ROZPORZĄDZENIE
MINISTRA OBRONY NARODOWEJ

z dnia 13 listopada 2015 r.

zmieniające rozporządzenie w sprawie warunków technicznych, jakim powinny odpowiadać strzelnice garnizonowe oraz ich usytuowanie

Rys. Schemat odkrytej strzelnicy specjalnej

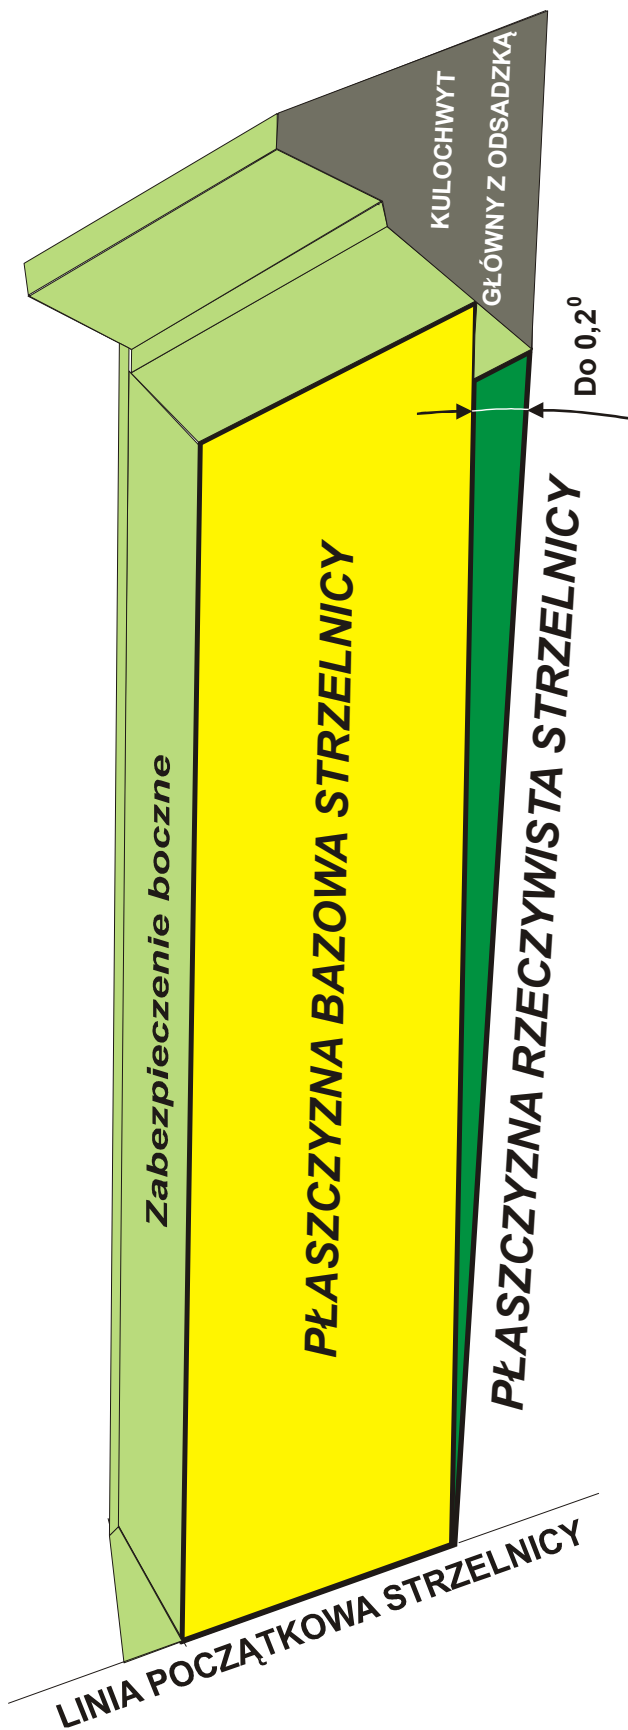
35) po załączniku nr 6 do rozporządzenia zmienianego niniejszym rozporządzeniem dodaje się załącznik nr 6a „Schemat odkrytej strzelnicy specjalnej” w brzmieniu określonym w załączniku nr 2 do niniejszego rozporządzenia;

Rys. nr 1 Bazowa i rzeczywista płaszczyzna strzelnicy garnizonowej

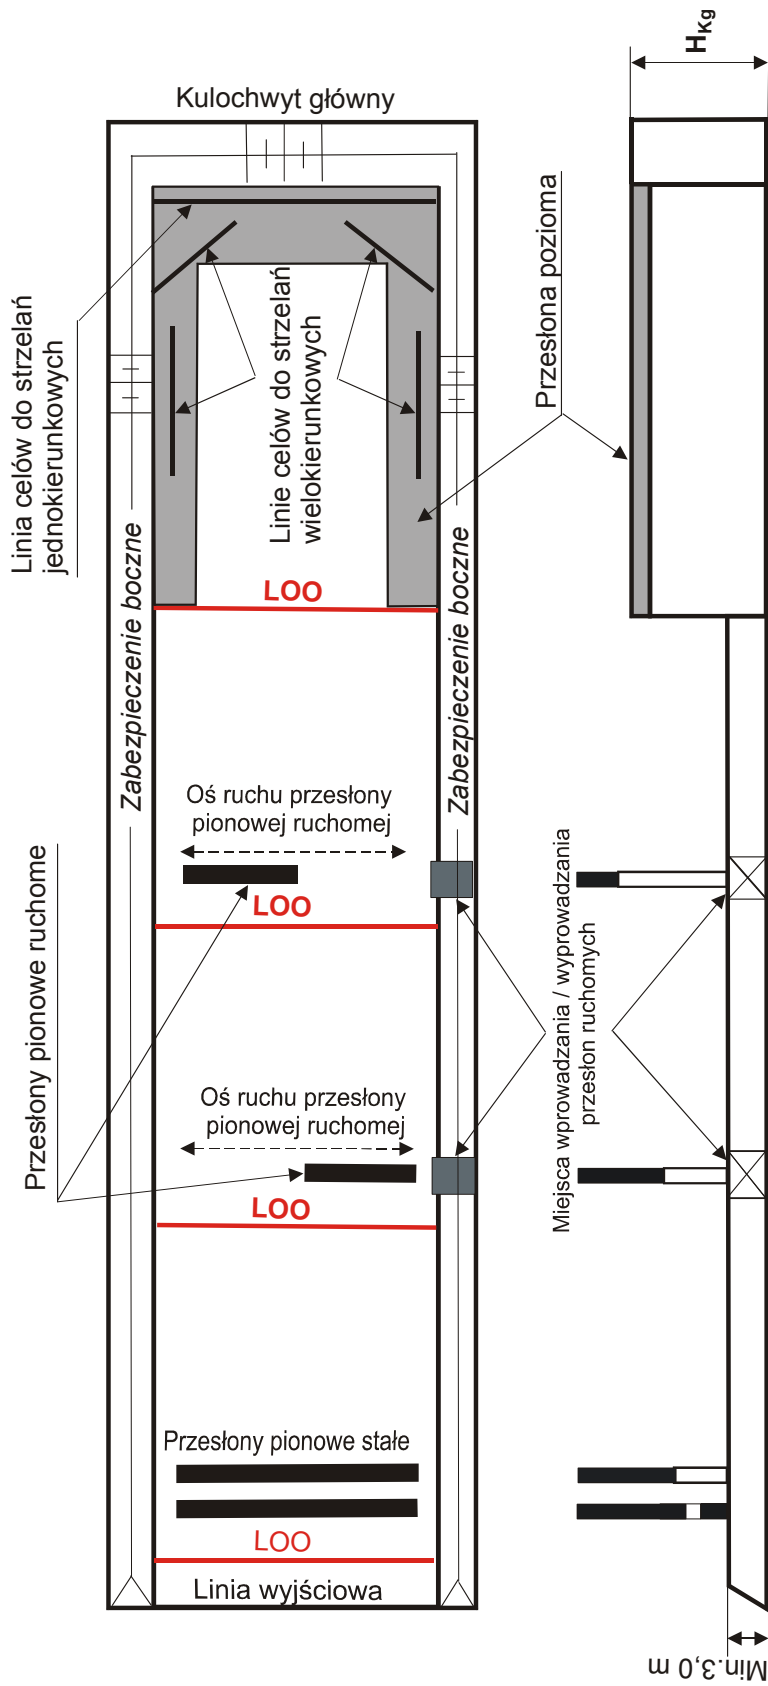
34) w załączniku nr 1 do rozporządzenia zmienianego niniejszym rozporządzeniem rysunek nr 1 „Bazowa i rzeczywista płaszczyzna strzelnicy garnizonowej” otrzymuje brzmienie określone w załączniku nr 1 do niniejszego rozporządzenia;

Rys. nr 5 Schemat zabudowy kulochwyty głównego

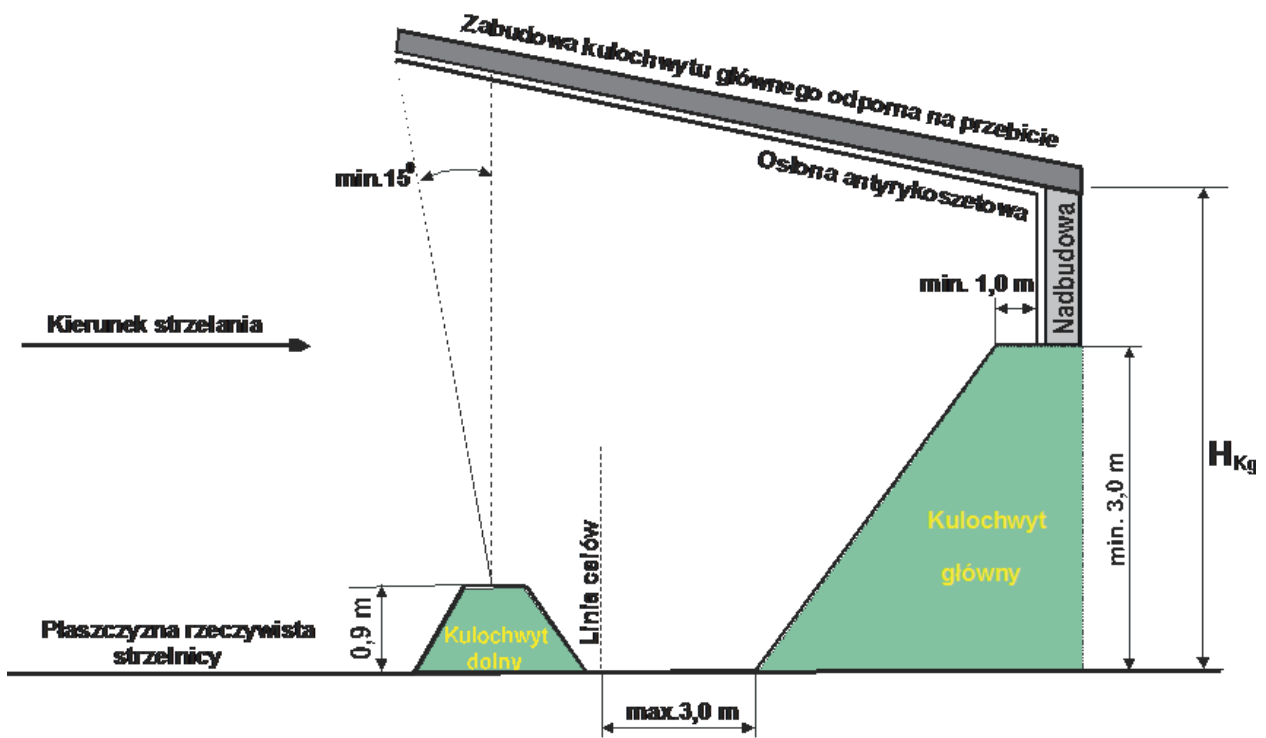
- a) rysunek nr 5 „Schemat zabudowy kulochwytu głównego” otrzymuje brzmienie określone w załączniku nr 4 do niniejszego rozporządzenia,
- b) dodaje się rysunek nr 7 „Schemat konstrukcji kulochwytu stalowego” w brzmieniu określonym w załączniku nr 5 do niniejszego rozporządzenia.
